**Nach Durchsicht der o. g. Vorlage ergeben sich nachfolgende Fragen, die man den Gutachtern Hr. Fels, Umweltlabor ACB, ggf. LANUV-Vertretern, Hr. Dr. Scheipers und Hr. Dr. Foppe stellen muss.**

## A. Fragen zum Beprobungsraster der Abgrabungsverfüllung

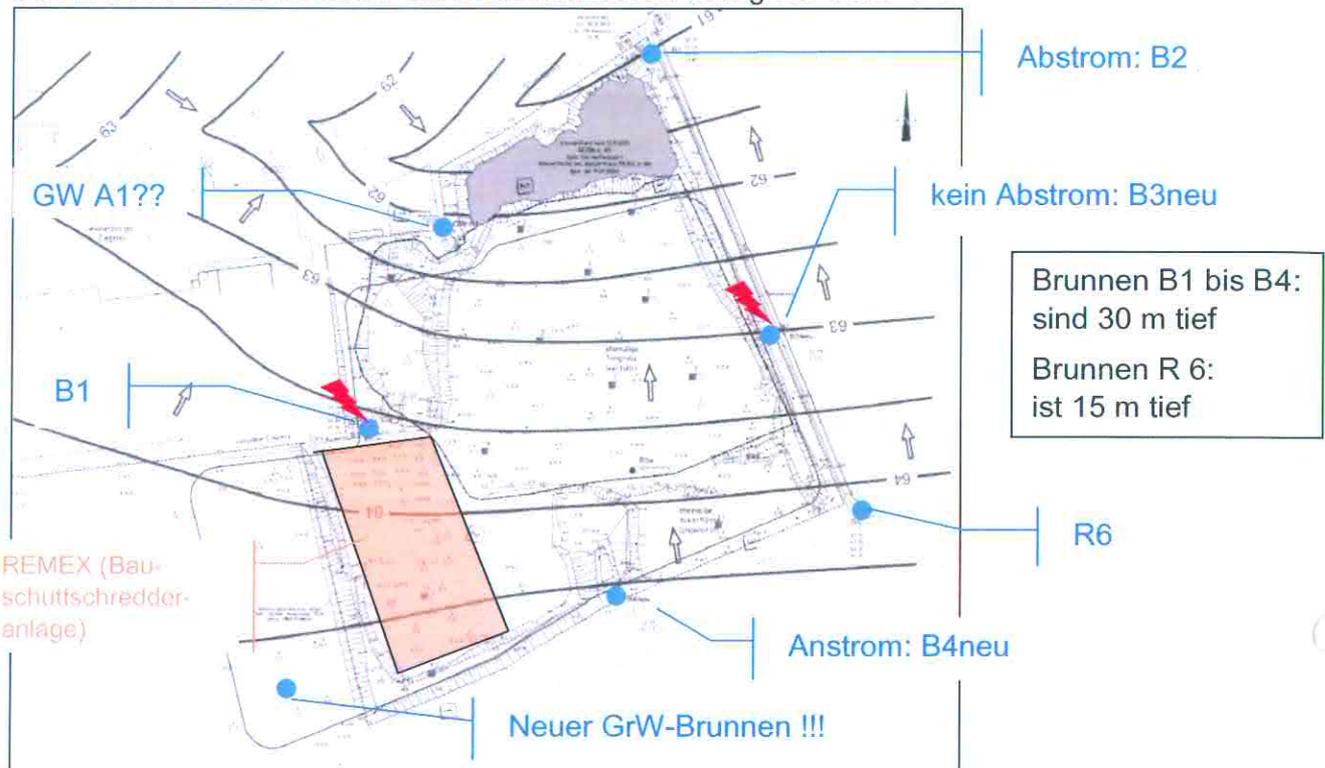
Die Zu- und Abstrom-Messstellen B1+B2 erfassen mit 30 m eine Tiefe, die über den Deponiekörper um mehr als das Doppelte hinausgeht. Es wäre zu prüfen, ob in der Tiefe 15-30 m höhere Durchlässigkeiten bzw. eine höhere Ergiebigkeit besteht als in der Tiefe 5-15 m. Die Ausbautiefe der neuen Messstellen wurde gewählt, um überhaupt eine qualifizierte Grundwasserbeprobung (Klarpumpen) durchführen zu können. Im Gutachten wird jedoch angegeben, dass die Proben aus dem Standwasser entnommen wurden, da keine wesentliche Trübung vorlag. Dies entspricht jedoch nicht einer Grundwasserbeprobung nach dem Stand der Technik. In Anbetracht des gewählten Vorgehens stellt sich die Frage, weshalb die Verfilterung der Messstellen im Zu- und Abstrom nicht auf den Strömungsfaden unter Berücksichtigung der Mächtigkeit des durchströmten Deponiekörpers abgestimmt wurde. Zur Feststellung der teufenspezifischen Strömungsverhältnisse im Festgestein und zur Festlegung des geeigneten Messstellenausbaus sind geophysikalische Untersuchungen im Bohrloch, (z.B. SAL-/TEMP-Logs, etc.), hilfreich.

Laut LANUV wurden die Grundwasserproben „aus dem Standwasser entnommen“. Dieses würde **nicht** einer Grundwasserbeprobung **nach dem Stand der Technik** entsprechen!

11. Wieso werden solche kritischen Feststellungen des LANUV nicht von der Verwaltung ausgewertet und, bevor sie dem Ausschuss vorgelegt werden, z.B. mit dem Gutachter Dr. Heckemanns & Partner vorher geklärt?
12. Warum wurde nicht eine Beprobung auf dem Stand der Technik(!) verlangt?
13. Weshalb wurde die Verfilterung der Messstellen nicht auf die Mächtigkeit des durchströmten Deponiekörpers abgestimmt?  
(Also in einer Tiefe wie die Messstelle R 6. Sickerwasser aus der Tongrube würde dann erfasst.)

**Bewertung der Messstellenanordnung:**

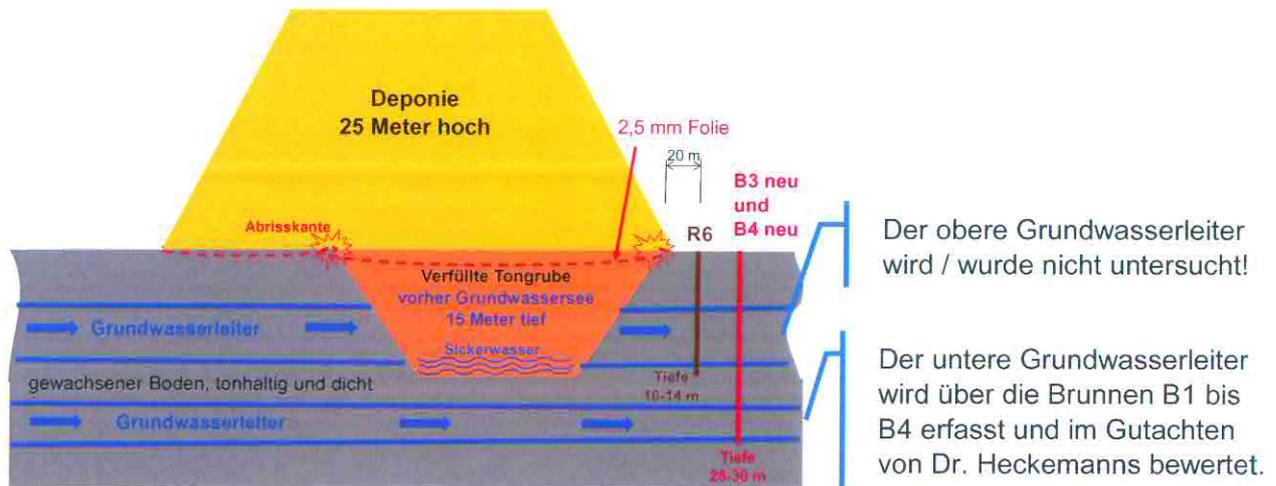
**B1** soll im Anstrom liegen, ist aber gleichzeitig im Abstrom der REMEX-Fläche (B1 ist also als Anstrom-Brunnen nicht nutzbar!)

**B4<sub>neu</sub>** liegt im Anstrom

**GW A1** Warum nicht als Abstrom genutzt? Weil unmittelbar an der Tongrube!!

**GW** bei Bohrsondierung B12 wäre ein neuer Anstrom notwendig

**B3<sub>neu</sub>** Es ist nach Meinung vom LANUV unverständlich, dass B3neu ein Abstrom Brunnen für den Deponiekörper sein soll!

**B2** einziger Abstrom Brunnen

**Fazit vom LANUV:** Verbesserungspotential im repräsentativen Abstrom

Die Aussagekraft auf eine nachteilige Grundwasserveränderung ist mit diese Brunnenanordnung im Anstrom und Abstrom wohl nicht ausreichend?

14. Wer hat die Standorte der Brunnen vor Ort festgelegt?  
(Gutachter, Fa. Remex, Dr. Foppe?)
